Oplegnotitie Natuurvisie

Woningbouw De Grift

Datum 22 mei 2024
Projectnummer 037-24-BWZ
Van Jacco van der Linden (BWZ Ingenieurs) en Olaf Streng (Econsultancy)
Aan Verwelius Projectontwikkeling
Onderwerp Afscherming reeënbosje

Afbeelding 2: profiel achtertuinen - watergang – reeënbosje met geluidsscherm en met damwand (alternatief BWZ Ingenieurs/ Econsultancy, mei 2024)

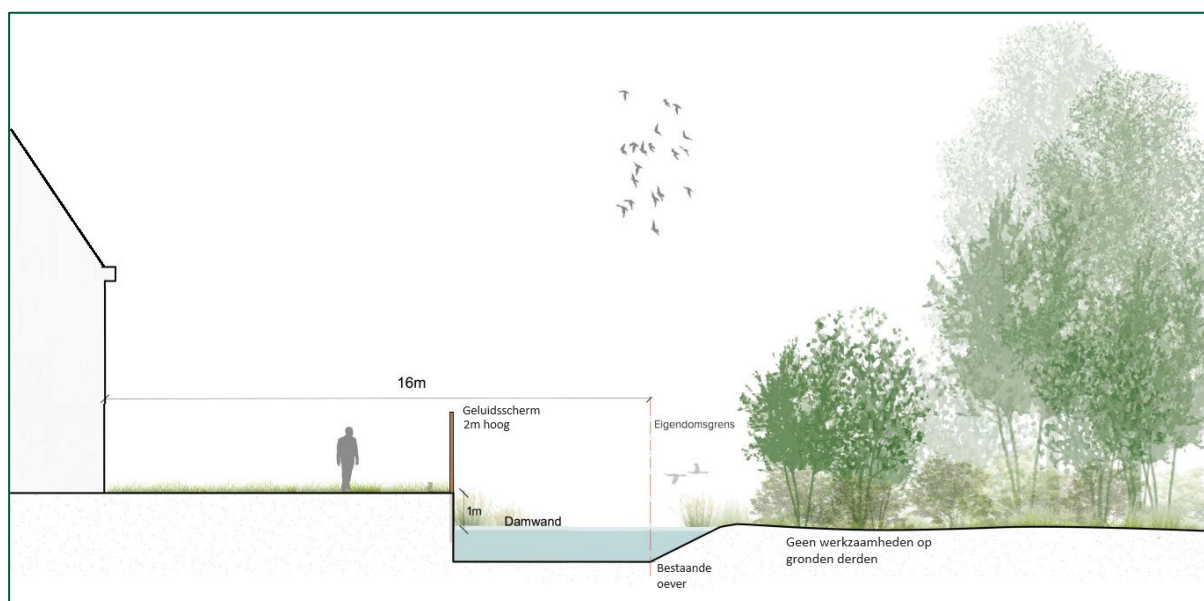
In afbeelding 2 en 3 is een alternatief uitgewerkt dat door Verwelius binnen de eigendomsgrens kan worden gerealiseerd. Hierbij wordt het bestaande slootje (de grens van het eigendom van Verwelius) binnen de eigendomsgrens verbreed, waarbij de totale breedte van de sloot 5 tot 8 meter breed wordt bij toepassing van een damwand (afbeelding 2) of circa 5 meter zonder damwand (afbeelding 3). Op de oever aan de achtertuin wordt een geluidsscherm van 2 meter hoogte geplaatst. Dit is een gesloten, begroeide constructie die zorgt voor geluidsabsorptie (zie referentie in afbeelding 5).

In dit alternatief blijft de zuidelijke oever van de sloot langs het reeënbosje ongewijzigd. De breedte van deze tertiaire watergang is genoeg voor onderhoud vanaf het water, waardoor een onderhoudspad niet nodig is.

Afbeelding 3: profiel achtertuinen - watergang – reeënbosje met geluidsscherm zonder damwand en met natuurvriendelijke oever (alternatief BWZ Ingenieurs/ Econsultancy, mei 2024)

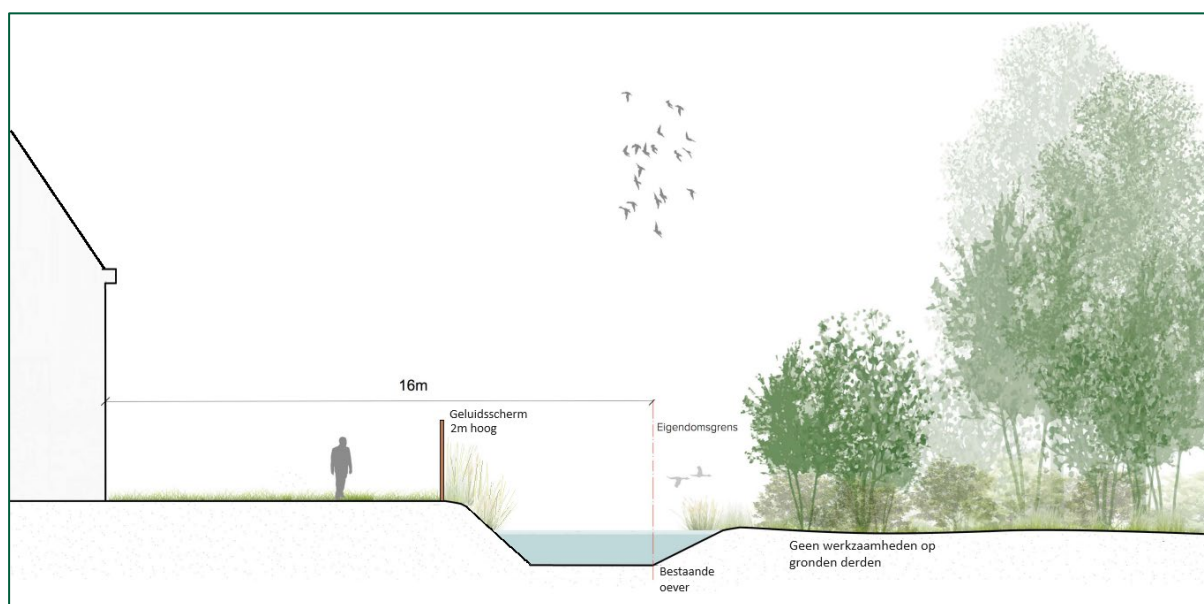
Door de plaatsing van het scherm is in de nieuwe variant de damwand niet meer nodig om betreding van het bosje te voorkomen. Daardoor kan de zuidelijke oever ook natuurlijk worden vormgegeven. De natuurlijke oever is door de zuidelijke oriëntatie een verbetering voor de ringslang en andere watergebonden soorten.
